**Objet : Loi modifiée du 15 mai 2018 relative à l'évaluation des incidences sur l'environnement (EIE)
Evaluation du projet « PAP Laangwiss III » à Junglinster sur le territoire de la commune de
Junglinster – Avis sur le contenu du rapport d'évaluation des incidences sur l'environnement**

Avis spécifique du Ministère de l'Environnement, du Climat et de la Biodiversité sur le contenu du rapport d'évaluation des incidences sur l'environnement (EIE)

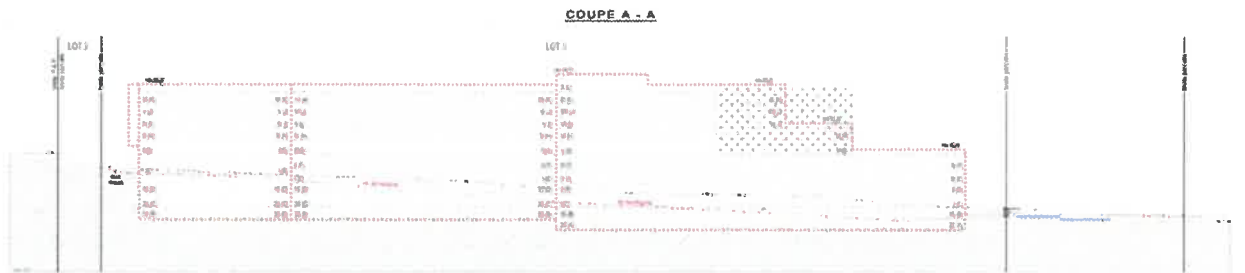
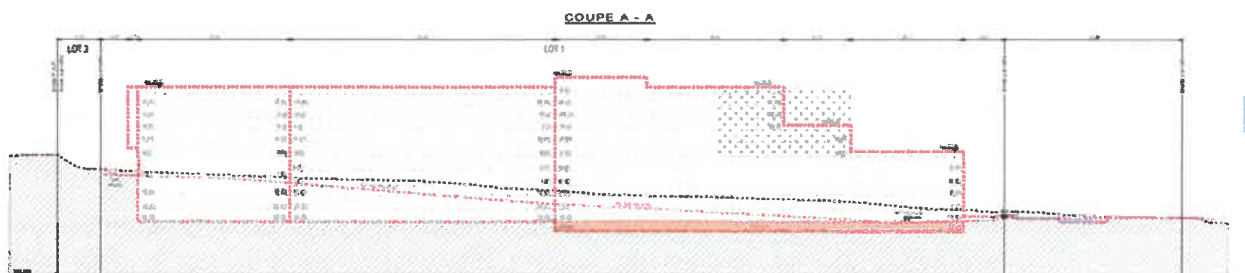
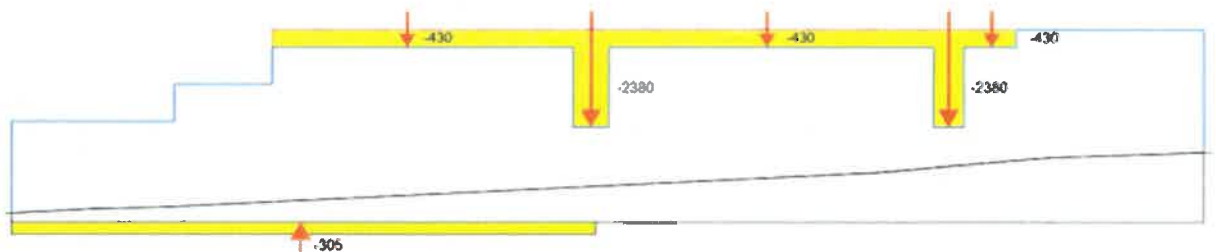
- 2.2. En ce qui concerne l'évaluation des alternatives demandé dans l'avis « scoping » (point 2.5), seul un projet légèrement modifié par rapport au projet initial a été pris en compte (voir coupes ci-dessous) dont les dimensions restent toutefois disproportionnées dans le contexte villageois et paysager existant. Une analyse de variantes plus conséquente pour réduire de manière significative les incidences environnementales du projet notamment sur le trafic, les terres à excaver et le paysage fait défaut. D'après le bureau Best, en charge du PAP, les hauteurs des bâtiments du lot 1 pourraient être réduites de 1 à 4 mètres, mais que cette adaptation ne serait pas encore précisément définie (Annexe 09b). Les auteurs du rapport d'évaluation doivent se prononcer à ce sujet.

- 2.4. Les auteurs du rapport d'évaluation doivent se prononcer d'une manière plus détaillée et critique sur des concepts alternatifs qui s'intègrent mieux dans le contexte villageois et paysager, la topographie et qui permettent une gestion durable du trafic (p.ex. programmation, conception urbanistique, dimensions et proportionnalité, intégration dans la topographie, concept de mobilité durable, ...).
